Objet : Demande d'accès n° 2020-06-059 – Lettre de réponse

La présente fait suite à votre demande d'accès, reçue le 17 juin dernier, concernant les objectifs environnementaux de quinze stations d'épuration au Québec.

OBJET : Demande d'OER pour le projet d'augmentation de la capacité
de traitement de la station d'épuration du secteur Saint-Janvier,
à Mirabel (bassin versant de la rivière Mascouche)

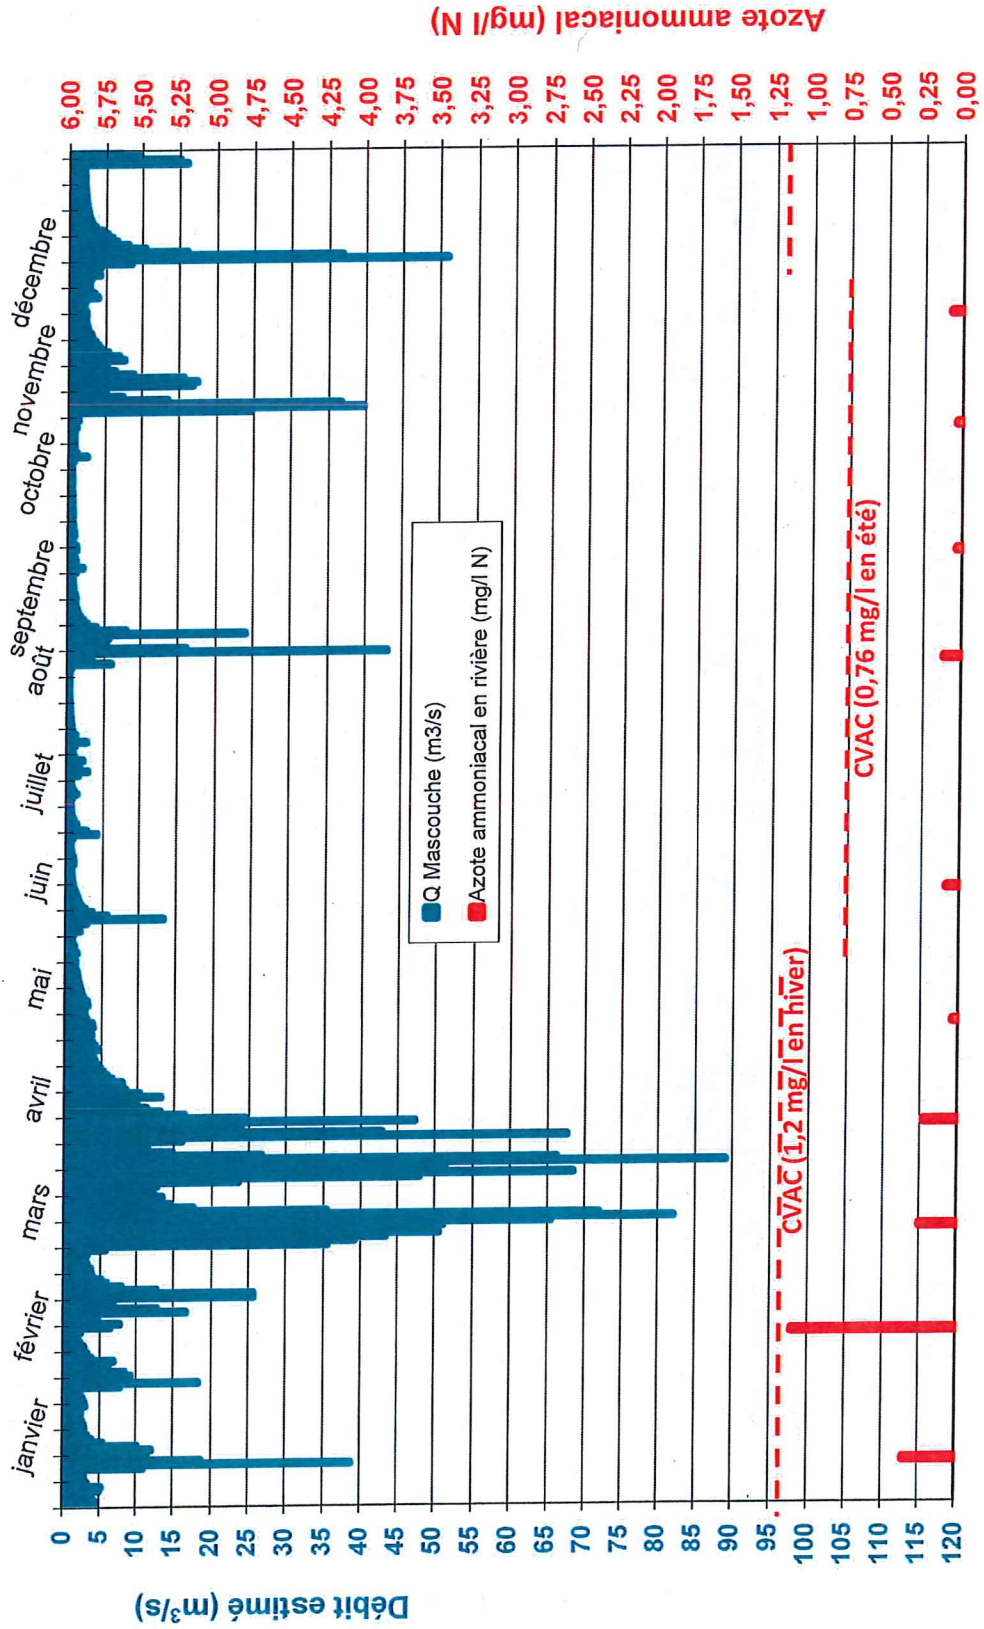
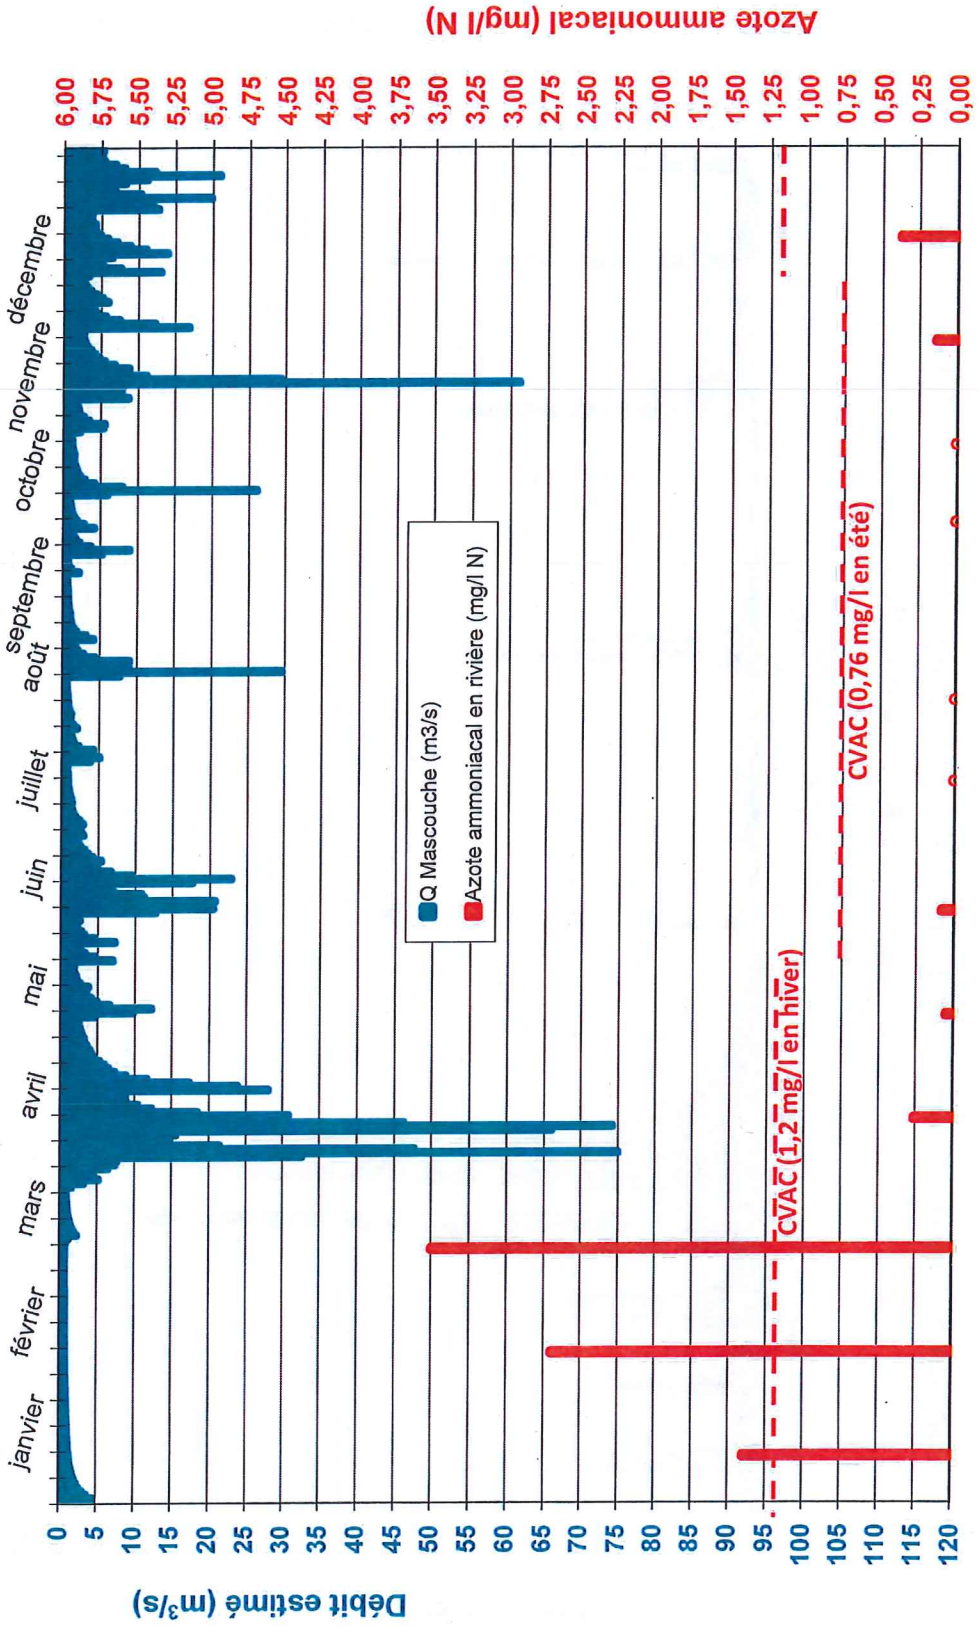
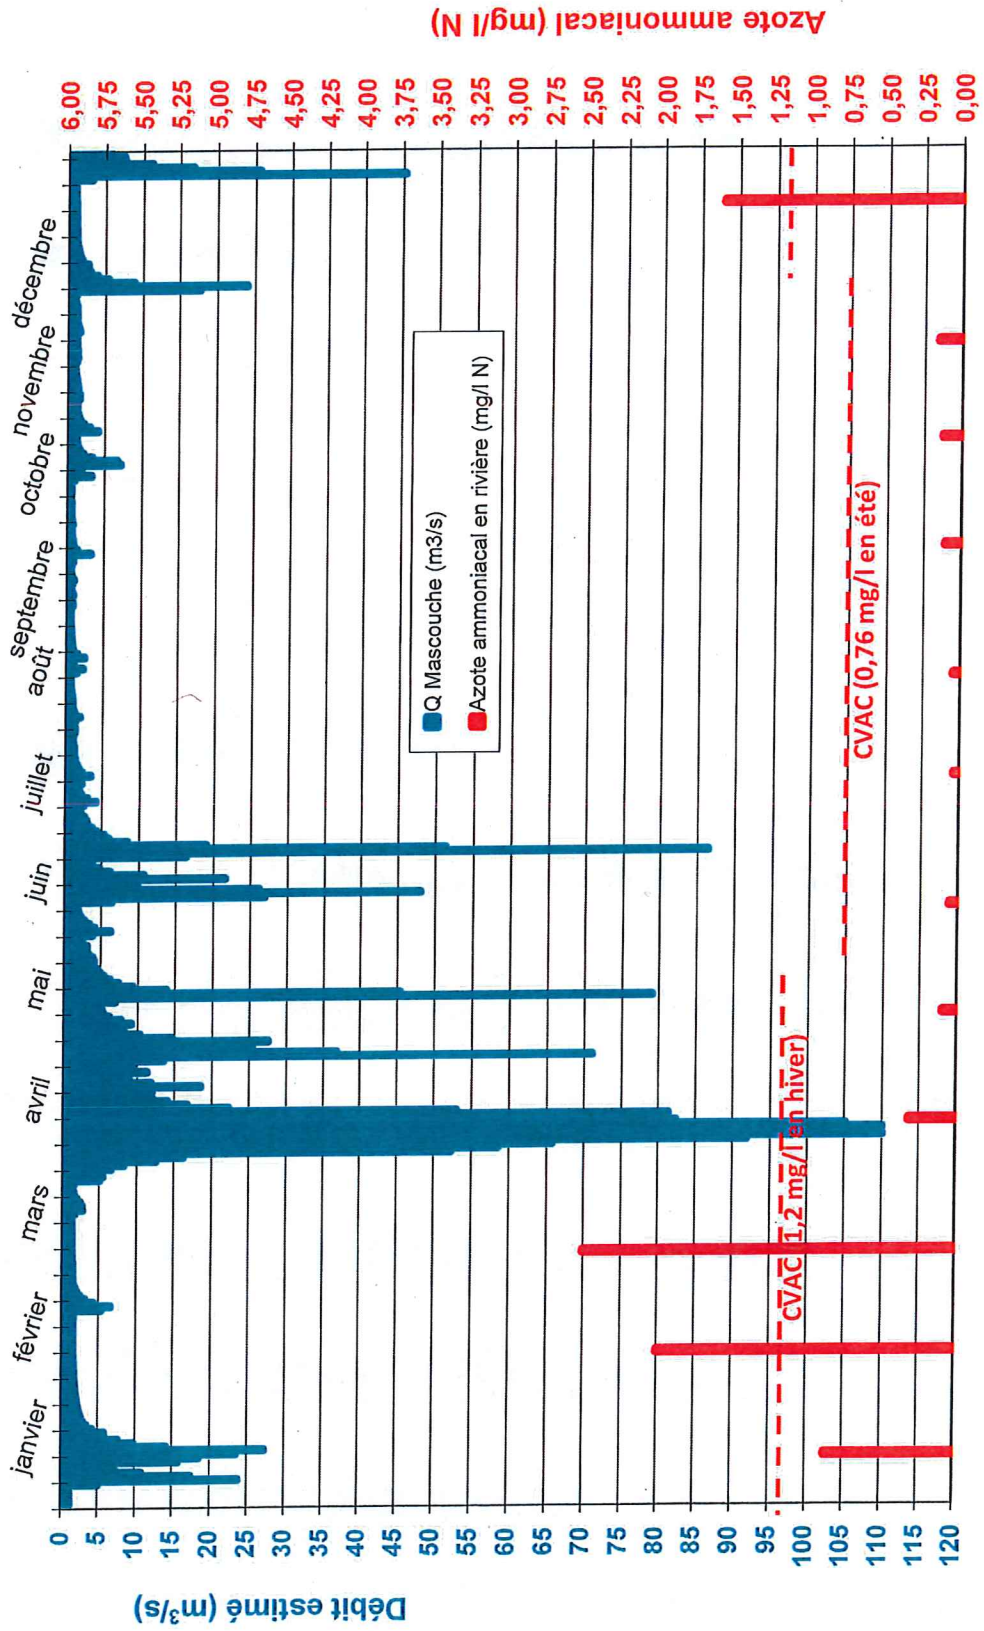
Comme il est illustré aux figures 1 à 3 ci-jointes, les concentrations en azote ammoniacal sont souvent problématiques en hiver à l'embouchure de la rivière Mascouche (station 0464003, 2014-2016). En effet, au fur et à mesure que l'étiage hivernal s'installe et s'intensifie, les concentrations en rivière augmentent graduellement et, plus souvent qu'autrement, excèdent le critère de protection de la vie aquatique chronique (CVAC). Cette situation, qui perdure depuis plusieurs années et qui semble s'intensifier avec le temps, s'explique en grande partie par l'absence de nitrification dans les étangs aérés en hiver, par la capacité de dilution restreinte de la rivière Mascouche et par une augmentation incessante des débits d'eaux usées rejetées dans le bassin versant. La compilation des charges en azote ammoniacal rejetées par les quatre stations d'épuration du bassin versant (figure 4) indique clairement que celles-ci excèdent de beaucoup l'OER applicable en hiver (CVAC).

À l'instar de la DBO₅ et des MES, les OER en azote ammoniacal sont contraignants en raison d'une capacité de dilution restreinte du milieu récepteur et ils doivent être pris en compte dans le choix du traitement à mettre en place. La technologie retenue devra permettre de réduire significativement les charges en azote ammoniacal et ce, à l'année longue.

Figure 5: Charges en azote ammoniacal rejetées par la station d'épuration de Saint-Janvier de 2014 à 2016

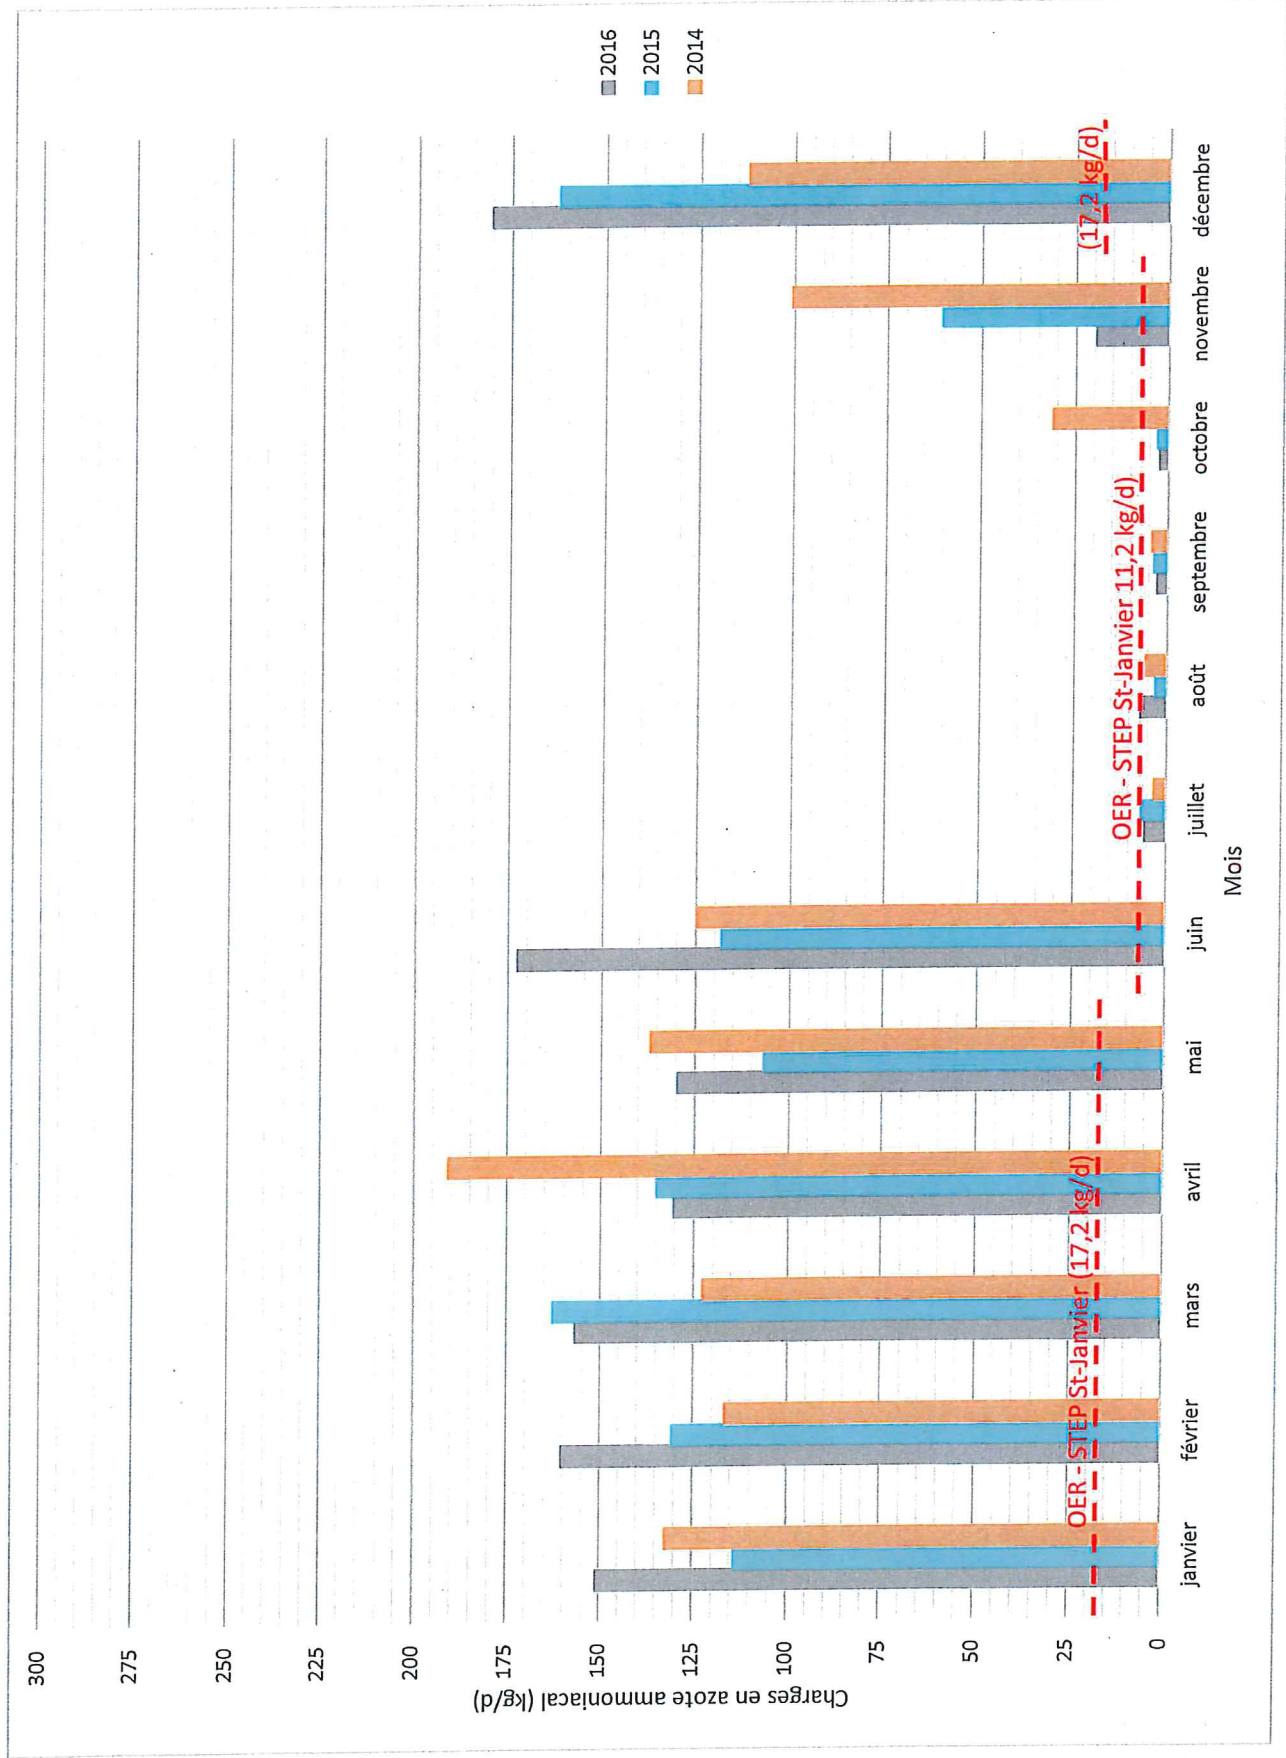
Localement, c'est-à-dire en aval du rejet de la station d'épuration de Saint-Janvier, la situation est vraisemblablement tout aussi problématique. En effet, comme il est indiqué à la figure 5, malgré une performance estivale des plus intéressantes de cette station d'épuration, les charges rejetées en hiver au cours des dernières années dépassent largement la capacité de dilution de la rivière Mascouche. En 2015 et 2016, les essais de toxicité avec la truite arc-en-ciel s'y sont avérés létaux à trois occasions durant les mois d'hiver. Bien que ces essais aient été réalisés sans la procédure de stabilisation du pH, les concentrations en azote ammoniacal étaient alors égales ou supérieures à la valeur aiguë finale à l'effluent (VAFe), ce qui laisse supposer qu'il ne s'agit pas de faux positifs. D'ailleurs, lors des hivers 2014 à 2016 (janvier à mars), alors que la dilution en rivière était généralement très limitée, 79 % des résultats en azote ammoniacal excédaient la VAFe.
